### **7.- PROPOSICIÓN relativa a la solicitud de conexión del rechazo de la futura desalobrador de la Balsa del Sapo con el existente emisario de La Romanilla.**

## **RESPUESTA A SOLICITUD DE CONEXIÓN DEL RECHAZO DE LA FUTURA DESALOBRA DORA DE LA Balsa DEL SAPO CON EL EXISTENTE EMISARIO DE LA ROMANILLA**

Asunto: Solicitud conexión con emisario La Romanilla

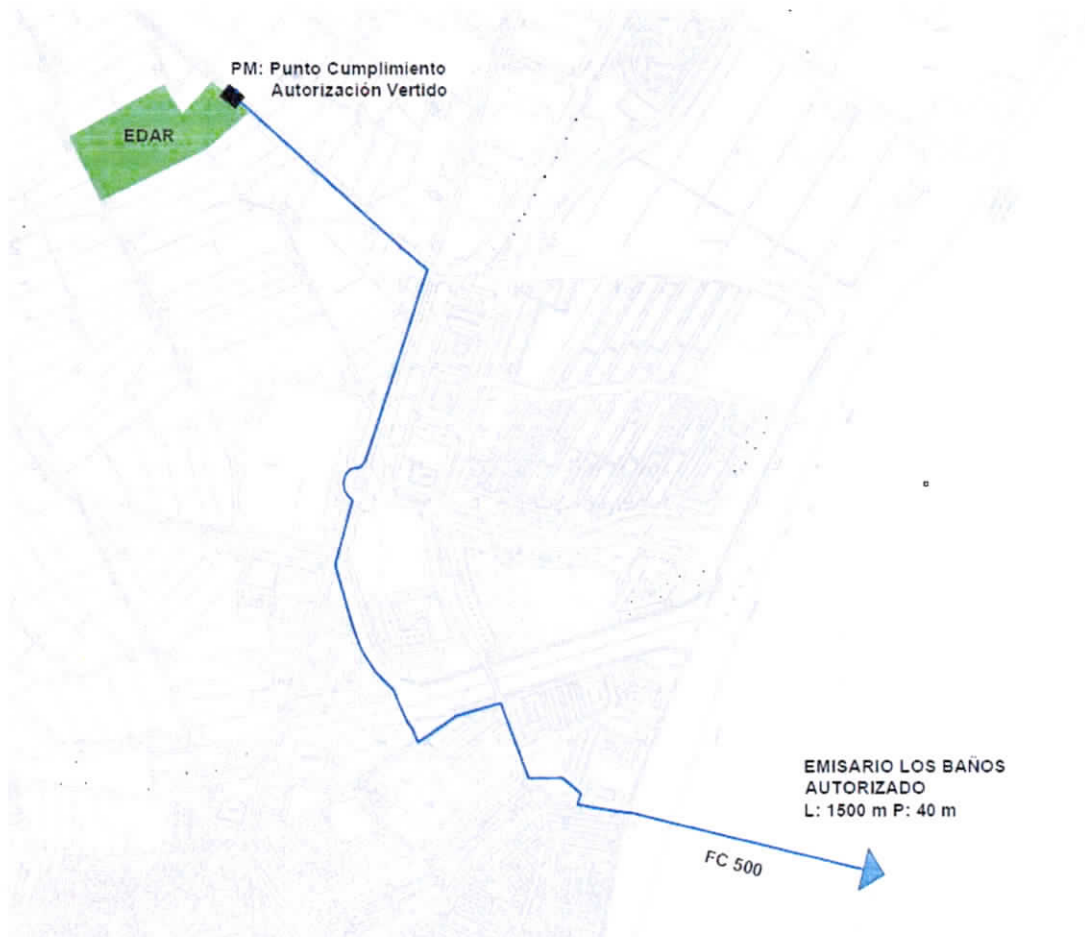
La comunidad de Regantes Sol y Arena se abastece actualmente, de agua desalada de la desaladora de Balerna, sus propios pozos. Próximamente utilizará las aguas regeneradas procedentes de la EDAR de Roquetas. Así mismo la comunidad está redactando el proyecto para instalar una planta de regeneración de las aguas de la Balsa del Sapo para tratar 3,4 Hm<sup>3</sup> mediante filtración, ultrafiltración y ósmosis inversa. Esta planta produciría un rechazo de:

- 2500 m<sup>3</sup>/día y 30 litros/segundo en primera fase
- 3750 m<sup>3</sup>/día y 45 litros/segundo en segunda fase

En su solicitud se detallan caudales y los resultados de la calidad del agua de salida del rechazo de la Ósmosis. Sin embargo, no se detallan los caudales ni los parámetros de la calidad del agua del rechazo originado en la microfiltración y en la ultrafiltración.

Para estas consideraciones, se ha tenido en cuenta solamente los caudales de la Ósmosis, la dificultad se agrava si también se pretenden conectar al emisario de la Romanilla también los rechazos de la Microfiltración y Ultrafiltración ya que esto supondría añadir más caudales a los ya detallados.

Por todo lo anteriormente expuesto se informa que **NO ES VIABLE TÉCNICAMENTE LA CONEXIÓN DEL AGUA** de la desalobradoradora al emisario de la Romanilla en las condiciones actuales. Es posible que en un futuro, cuando el proceso esté en régimen continuo y sea bien conocido se pueda determinar que la capacidad hidráulica es suficiente para ambos efluentes. Todo ello sin perjuicio de las autorizaciones pertinentes de la Junta de Andalucía y resto de administraciones competentes, así como la consideración de las posibles afecciones a la pradera de posidonia y al medio litoral en general.
